Van: Hes, Menno
Verzonden: dinsdag 1 augustus 2023 15:24
Aan: Weijs, Arnold
CC: Geertzen, Sander; Beentjes, George
Onderwerp: Wormer watercompensatie
Bijlagen: RE: Hofgeest nieuwe sportvelden; Watertoets Tennispark Wormer - CONCEPT.docx

We hebben een eerste overleg gehad met HHNK betreffende "Water" bij het plan Tennispark Wormer. Bijgaand de mailcorrespondentie van mijn collega Sander Geertzen en HHNK.

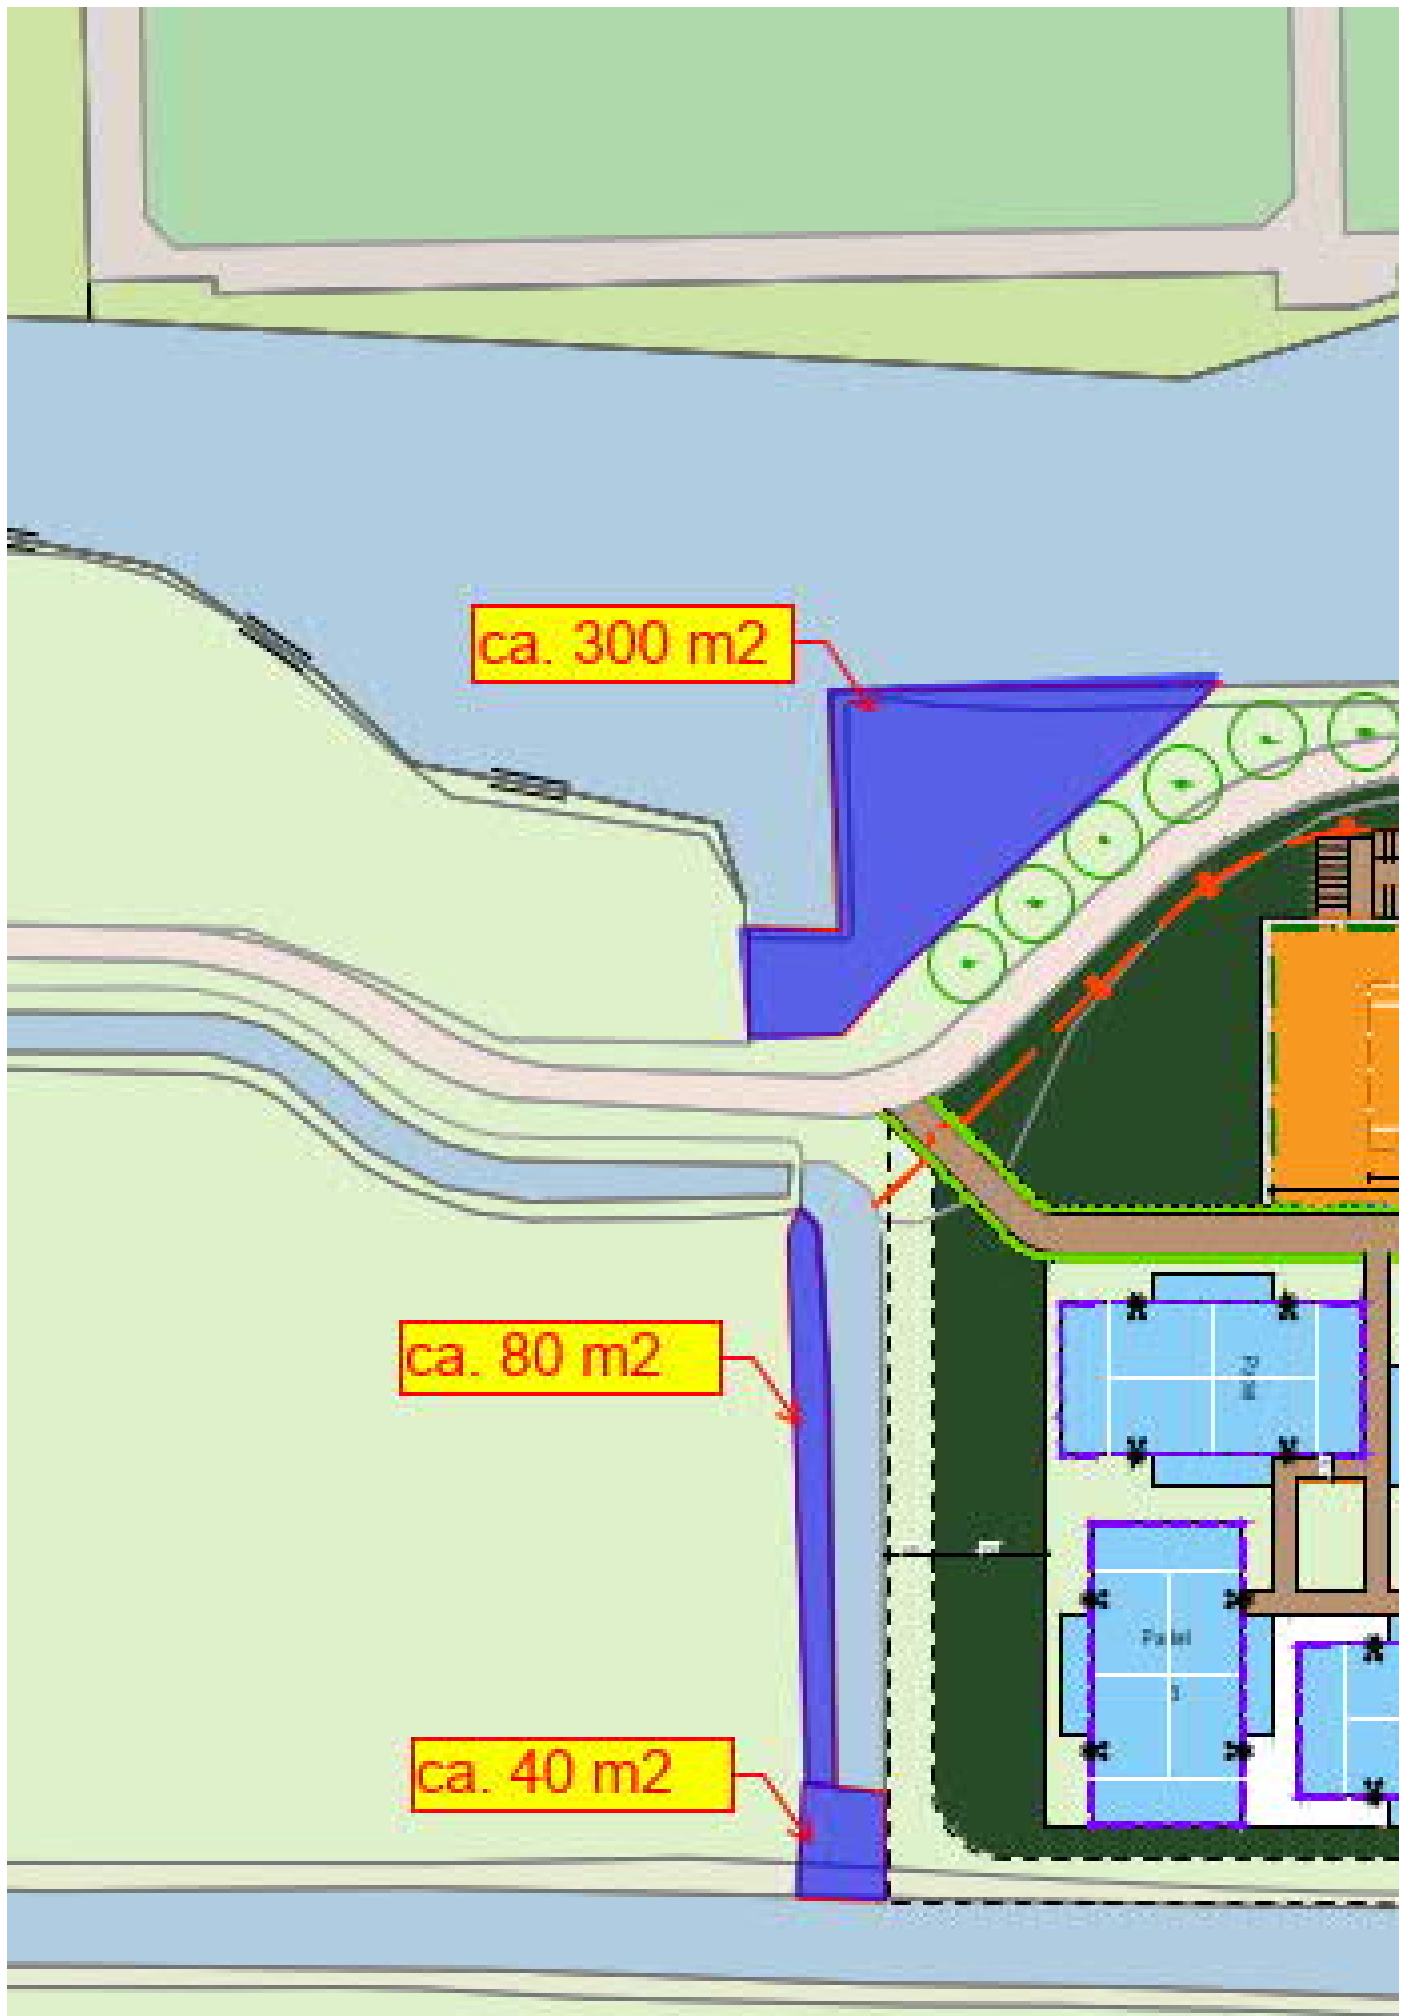
- Compensatie is 15%.
- HHNK heeft het liefste compensatie in vorm van water, gezien de drooglegging etc.
- Let op dat bij de nieuwe inrichting onderhoud van belang wordt.
- Bruggen dienen doorvaarbaar te worden.

Dit betekent voor het plan dat er water compensatie gegraven moet worden.

Dit gaat dan om ca. 400 m². Dit water zouden we aan de zuidzijde van het plan willen realiseren (zie donkerblauw gekleurd in onderstaande schets).

Door hier de watercompensatie te zoeken denken we het landschap zo min mogelijk aan te tasten. Het patroon van de lange brede sloten blijft dan gehandhaafd.

Hoe staat de gemeente Wormerland hier tegenover?
